ZOOGDIERVERENIGING VZZ

VZZ Notitie 2006.08

Van : Ir. Herman Limpens, (vleermuisdeskundige, wetenschappelijk projectleider)
Aan : René van Pelt / Koninklijke Wenbouw Stevin bv en Ludo Hennissen /
Rijkswaterstaat Directie Limburg
Datum : 21 maart 2006
Betreft : **Advies vleermuisroutes viaduct A2 te Echt (Limburg)**

Figuur 1: tentatieve illustratie van de verbindende structuren van het compenserende foerageergebied (vijver en beplanting) naar hop-over structuren en viaduct, evenals de vleermuisroute die daarmee wordt gerealiseerd.

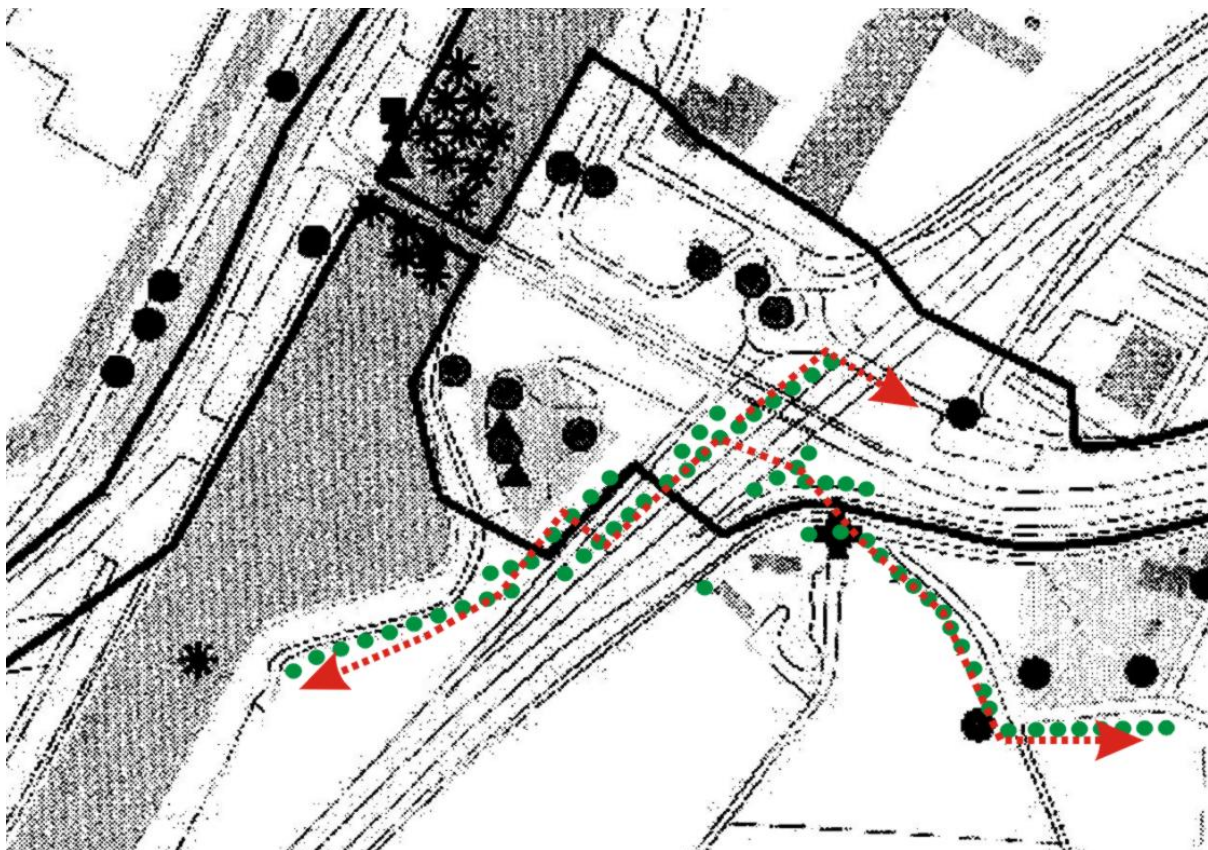
- Hoewel dit feitelijk niet is waargenomen mogen we er vanuit gaan dat de begroeiing langs de weg over de A2 heen naar de Brug als verbinding voor gewone dwergvleermuis over de A2 heen heeft gefunctioneerd. Daarnaast is zeker niet uit te sluiten dat ook af en toe andere soorten zoals ruige dwergvleermuis, watervleermuis en laatvlieger hiervan gebruik hebben gemaakt.
- Het verdient daarom aanbeveling om vanaf de het compenserende foerageergebied, de nieuwe naar het zuidwesten langs het kanaal verplaatste vijver een verbinding naar de A2 toe te realiseren.

- Hiertoe dient
 - struikbeplanting op het talud van de lus die de oprit naar de verhoogde brug vormt te worden aangeplant,
 - vervolgens opgaande bomen en struiken naar de westelijke oprit toe,

- een hopover over de oprit heen,
 - opgaande bomen eventueel op een talud tussen de oprit en de A2,
 - opgaande bomen aan de tegen overliggende oostzijde van de A2 (dit biedt een hop-over over de A2 zelf heen)

- een hopover over de oostelijke afrit heen,
 - opgaande bomen langs de veldweg naar de zuidwestkant van Echt toe.
 - Bovendien dient aan de westkant deze geleidende structuur naar de onderdoorgang via het viaduct doorgetrokken te worden.
